改善箇所説明図

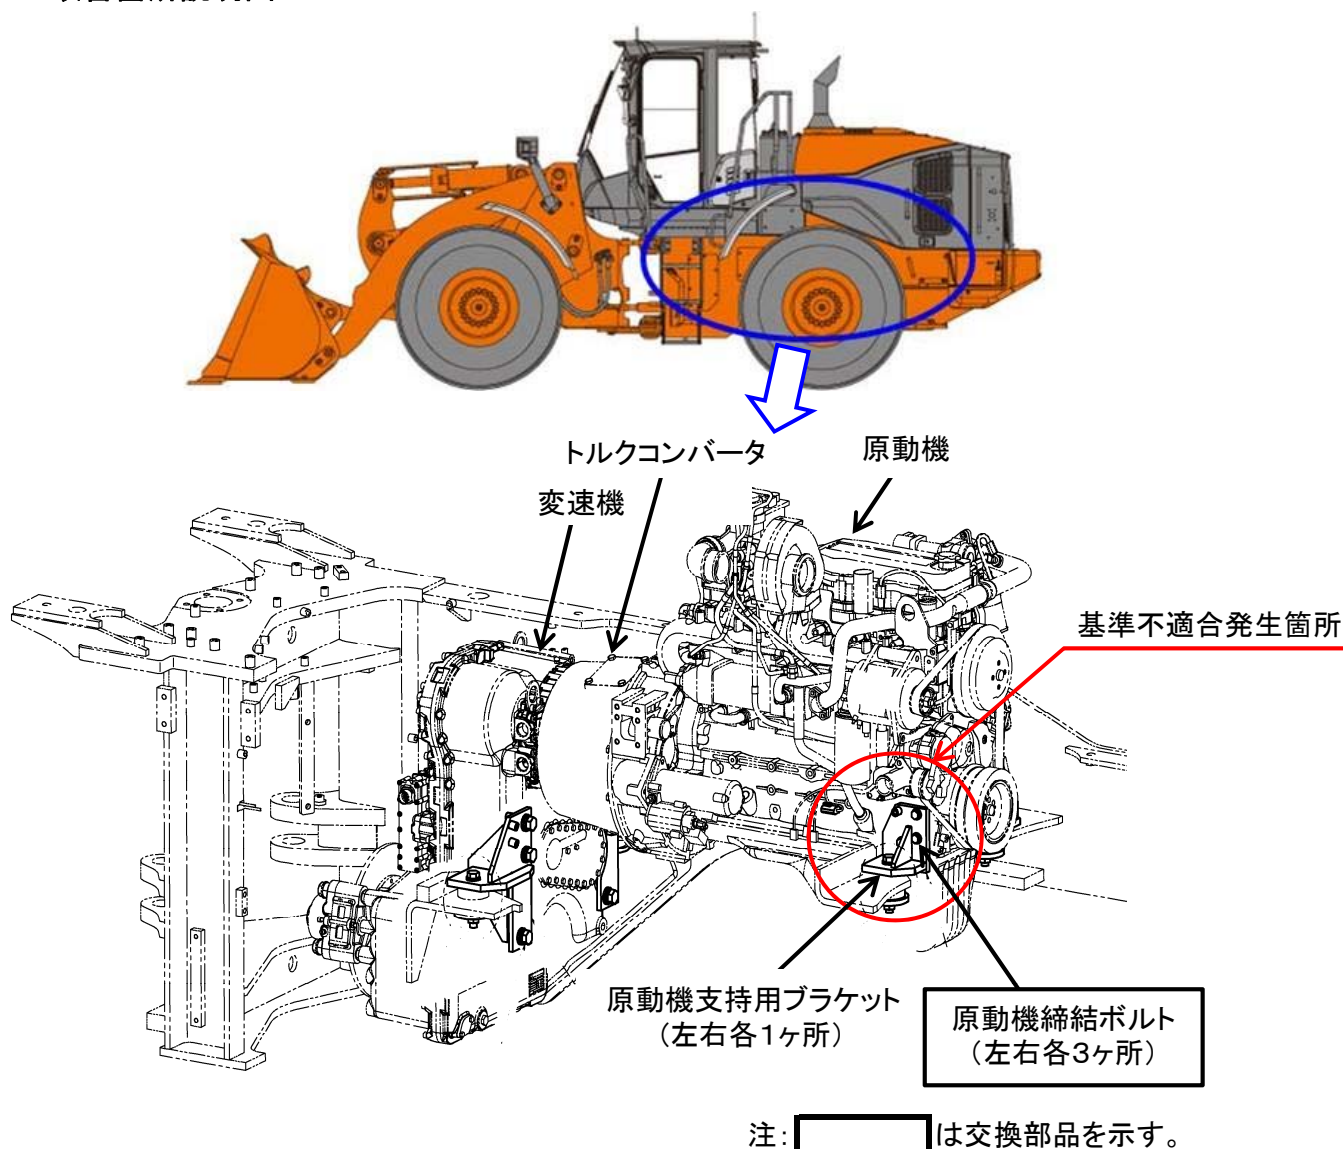
原動機支持用ブラケットにおいて、座面の塗装指示が不適切なため、塗装膜が潰れて締結ボルトの締結力が低下するものがある。そのため、そのままの状態で使用を続けると、当該ボルトの緩みが進行して、最悪の場合、ボルトが脱落し原動機を支持できなくなるおそれがある。

改善措置の内容： 全車両、締結ボルト座面の塗装膜を除去し、ボルトを新品に交換する。

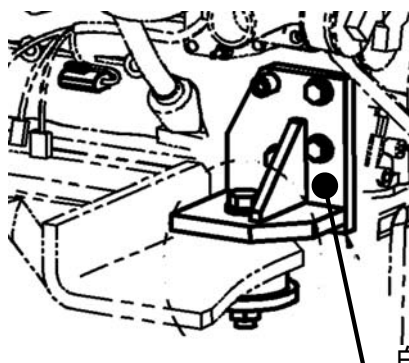
識別：対策完了車については、原動機支持用ブラケットに白色ペンキを塗布する。

白色ペンキを塗布する(左右各1ヶ所)
